BANG & OLUFSEN

3546024 03-00

Parts list

BeoLab 3500, Tweeter protection
BeoLab 4000, Tweeter protection
BeoLab 6000, Tweeter protection
BeoLab 8000, Tweeter protection

PCB22, left and right

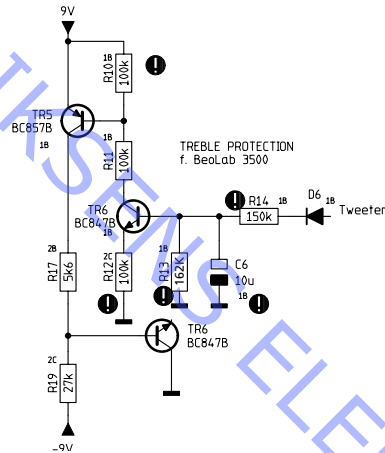
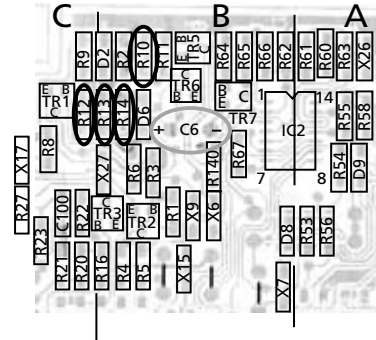
When replacing the treble speaker in BeoLab 3500 with serial no. lower than 14140639, the enclosed components **must** be mounted to replace the existing ones.

Make the modification on PCB22, applying to both the right and left channels.

R10	100k Ω	1%	5011600
R12	100k Ω	1%	5011600
R13	162k Ω	1%	5013071
R14	150k Ω	1%	5011259
C6	10 μ F		4200510

PCB2

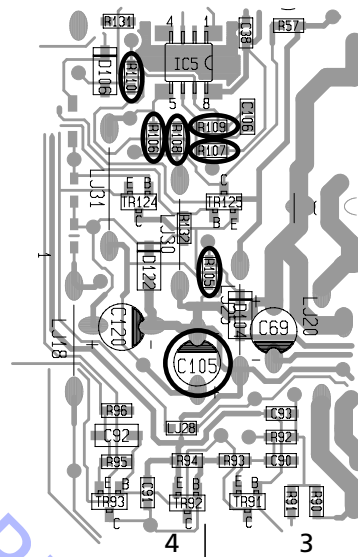
When replacing the treble speaker in BeoLab 4000 with serial no. lower than 14025392, the enclosed components **must** be mounted to replace the existing ones.

PCB7, seen from primary side

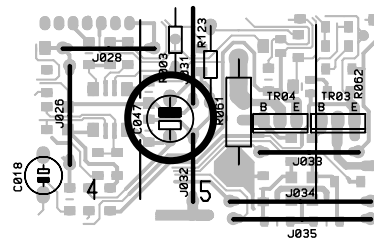
When replacing the treble speaker in BeoLab 6000 with serial no. lower than 14005090, the enclosed components **must** be mounted to replace the existing ones.

R80	4.7k Ω		5012155
R81	10k Ω	1%	5011557
R82	221k Ω	1%	5012553
R83	68.1k Ω	1%	5012554
R84	162k Ω	1%	5013071
R85	150k Ω	1%	5011259
C47	10 μ F		4200561
